EINGEGANGENE BEDENKEN UND ANREGUNGEN	STELLUNGNAHME DES PLANERS UND DER VERWALTUNG MIT BESCHLUSSVORSCHLÄGEN
<div><div><div><div><div></div><div>LANDKREIS KONSTANZ</div></div></div><div>Aktenzeichen E2100010</div><div> S. 2</div></div></div> <div><p>Abfallrecht und Gewerbeaufsicht:</p><p>Nach Einsichtnahme in den o.g. Bebauungsplanentwurf ergeben sich dazu aus fachlicher Sicht keine Bedenken.</p><p>Auf Grund einer zunehmenden Lärmproblematik im Zusammenhang mit insbesondere in Wohngebieten betriebenen Klimageräten und Luftwärmepumpen wird empfohlen für diese Anlagen Aufstellungshinweise bzw. -vorgaben in den Bebauungsplan aufzunehmen.</p><p>In Abhängigkeit von der Schallleistung der Geräte stellt die Einhaltung entsprechender Abstände zur nächstgelegenen schutzbedürftigen Wohnbebauung, eine präventive und effektive Schutzmaßnahme dar. Daher wird empfohlen, die in der Abstandstabelle (Tab. 1, S. 8) genannten Abstände des Leitfadens der Bund/Länder-Arbeitsgemeinschaft für Immissionsschutz „Leitfaden für die Verbesserung des Schutzes gegen Lärm bei stationären Anlagen“ für die jeweils relevante Gebietsart, in diesem Fall für ein WA, zu übernehmen.</p><p>Der Leitfaden ist unter folgendem

Dreiachsiges Müllfahrzeug

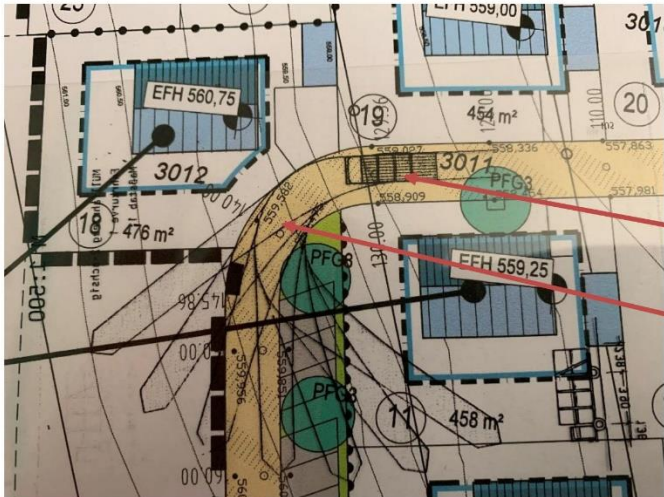
Zur Verdeutlichung wurde auf den Plan eine maßstabsgetreue (M 1:500) Schleppkurvenschablone aufgelegt, die den Platzbedarf bei Befahren der Kurve darstellt.

Wir weisen erneut darauf hin, dass nicht ausreichender Bewegungsraum für Fahrzeuge zu unnötigem Rangieren und zu Rückwärtsfahrten führt, was gerade in Wohnstraßen und verkehrsberuhigten Straßen zu einer besonderen Gefährdung von Fußgängern oder spielenden Kindern führen kann. In der Vergangenheit kam es immer wieder wegen entsprechender Rückwärtsfahrten zu dramatischen teils tödlichen Verkehrsunfällen. Deshalb wird angeregt, die Z-Straße durchgängig in einer Breite von 5,0 m auszubauen und den oben gezeigten Kurvenbereich auf das notwendige Maß aufzuweiten.
